**Procedimento:** Procedura di Verifica di Ottemperanza ex art. 28 del D.Lgs. 152/2006 e ss.mm.ii. alle prescrizioni contenute nel provvedimento di Valutazione Impatto Ambientale (VIA) reso con D.A. n. 224/GAB del 21/09/2022.

**OGGETTO:** *“Realizzazione di un impianto agro-fotovoltaico da 62,475 MWP e relative opere di connessione da installare nelle c.de Galia-Villafranca-Ballaronza presso il comune di Ciminna (PA)”*

**PARERE C.T.S. n 35 del 07/02/2025**

Figura 10. Mantenimento area di crinale del lotto 4

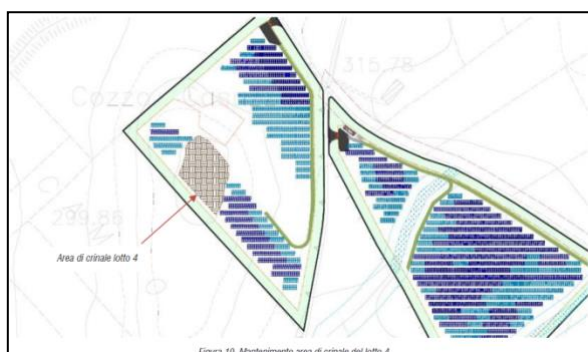
Con riferimento alla **lettera e)** il proponente ha dichiarato che **“il progetto ha previsto il *diradamento dei singoli lotti in diversi casi che la fase definitiva di progetto non prevedeva*, in particolare in conseguenza del mantenimento delle fasce di rispetto dei manufatti rurali, dei cumuli di pietra, delle aree di impluvio (anche minori), delle viabilità interpoderali e delle servitù di passaggio interne ai lotti, dei cozzi e del le aree di crinale, e in conseguenza all’analisi approfondita da un punto di vista orografico e geomorfologico del sito (vedi lotto 3). Essendo in ogni caso tali aree di diradamento coltivate con specie arboree e arbustive, che in diversi casi valgono anche da mitigazione visiva, le specie vegetali svolgono al tempo stesso la funzione di diradamento visivo dell’intero sistema agrivoltaico”**. In merito alla **lettera f)** il proponente dichiara **“Sono state mantenute e preservate con uno spazio coperto da sola vegetazione erbacea come segno della morfologia collinare del paesaggio, le aree di crinale e/o di sella del lotto 7, del lotto 4 (in corrispondenza di Cozzo Casuzzo) e in aggiunta l’area di crinale del lotto 8 che, da un punto di visto morfologico, presenta le stesse caratteristiche dei due casi precedenti” e riporta** le immagini delle aree di mantenimento dei crinali lotti 4, 7 e 8

Figura 15. Carta delle aree ecologicamente omogenee della Sicilia.

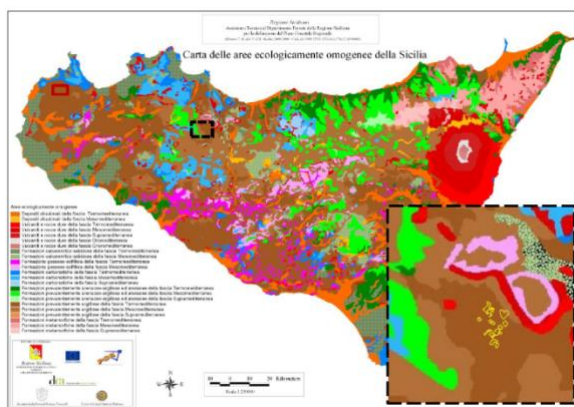
**CONSIDERATO** che il **Proponente**, in ottemperanza alla Condizione Ambientale n. 7, dichiara che “La prescrizione è recepita. **L’elaborato cod. 3050-01-C-PE-E-REL-07A.00 “Relazione esecutiva delle mitigazioni”,** fornisce una chiara descrizione degli interventi di riqualificazione naturalistica richiesti nella presente condizione ambientale.”. In merito alla **lettera a)** osserva che “Gli interventi di riqualificazione naturalistica che prevedono **interventi di rivegetazione con elementi arborei/arbustivi tipici della macchia mediterranea** e gli **interventi di riqualificazione degli impluvi interni ai lotti si estendono per tutte le aree “libere” in possesso del proponente**” a a tal proposito il proponente ha individuato le specie da impiegare “dall’elenco delle specie di alberi e arbusti da impiegare negli interventi di mitigazione ambientale individuate nella tabella delle specie per aree ecologicamente omogenee al Piano Forestale Regionale. L’area di studio ricade nell’associazione n.18 - Formazioni prevalentemente argillose della Fascia Termomediterranea”, riporta quanto segue

**CONSIDERATO e VALUTATO** quanto dichiarato e allegato dal Proponente, la **Condizione Ambientale n. 7** si ritiene **ottemperata**

Riporta, inoltre, le opere di ingegneria naturalistica da realizzare all'interno del lotto 6a del parco agrivoltaico "Ciminna"

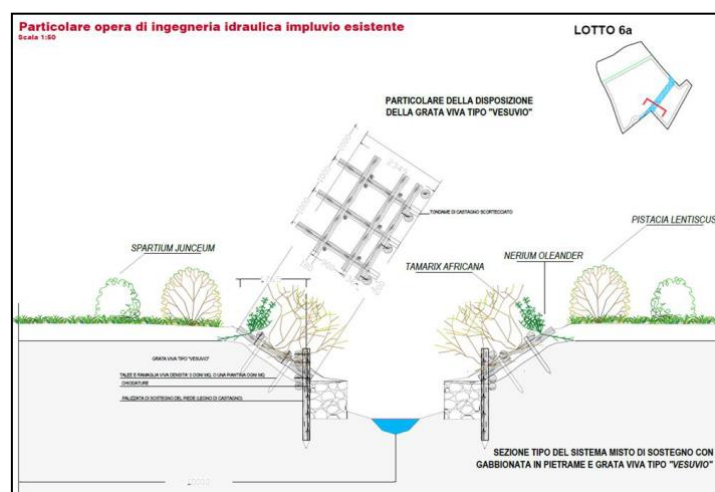
*ripariale. Le specie utilizzate sono state individuate dall'elenco delle specie presenti nella tabella delle aree ecologicamente omogenee allegate al Piano Forestale Regionale. Per circa 1/3 dello sviluppo lineare dell'impluvio (50m) si prevede di intervenire con sistema misto di sostegno con gabbionata in pietrame e grata viva tipo "Vesuvio", riporta le specie e il numero di piante impiegate e la sezione trasversale dell'intervento di ingegneria naturalistica*
